Addendum au dossier préalable à la DUP

Instauration des Périmètres de Protection du captage Parc à Mouton

*ADDENDUM faisant suite à l'avis n°2633/ARS/SE/RM relatif à la demande
d'autorisation d'utiliser l'eau brute prélevée pour une mise à disposition à des
fins de consommation humaine (Procédure sanitaire complémentaire)*

**ADDENDUM ELABORE
PAR CYATHEA
Février 2015**

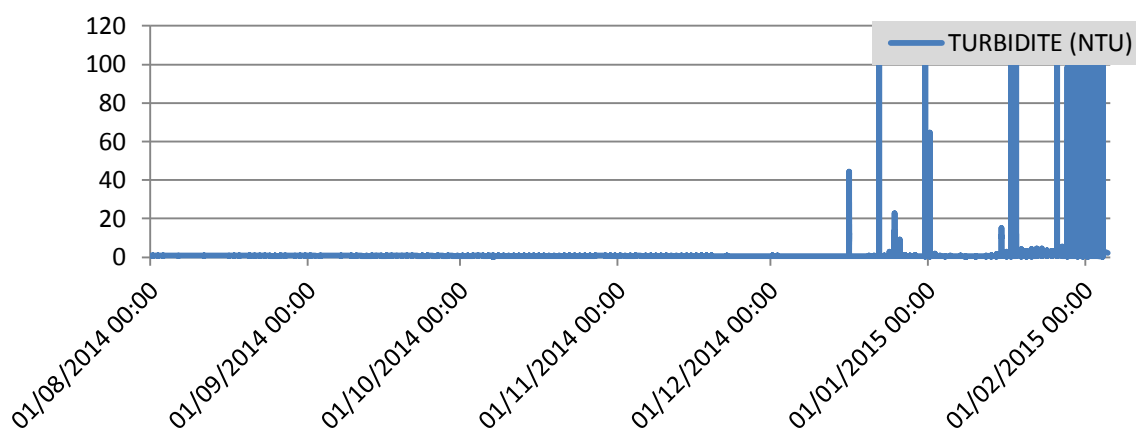
⇒ p18 - § 3 et 4 (ajouts / modification **en gras** de couleur noir ci-après)

Les prospections sur le terrain au mois de Février 2014 pour la présente étude ont montré que **la structure de l'ouvrage - dans les dimensions et les modalités de collecte de l'eau - est toujours la même**. Au pied d'un rempart de 80 m de haut en rive droite de la ravine Mara, l'eau de griffons ruisselant sur la paroi est collectée au niveau d'un petit bassin formé par un muret maçonné contre le rempart. Le réservoir muni d'un trop-plein est toujours associé à ce muret, aucun écoulement de surverse ou de débit réservé n'ont été observés malgré les pluies de la veille de la visite et le rechargement des nappes grâce au cyclone Bėjisa (Janvier 2014). Cependant au pied du rempart sous l'ouvrage des écoulements par ruissellements/résurgence ont été constatés.

Contrairement à ce qui avait été rapporté par le BRGM en 1993, l'ouvrage est dans l'ensemble en bon état, aucune fuite n'a été observée au niveau du muret ou du réservoir.
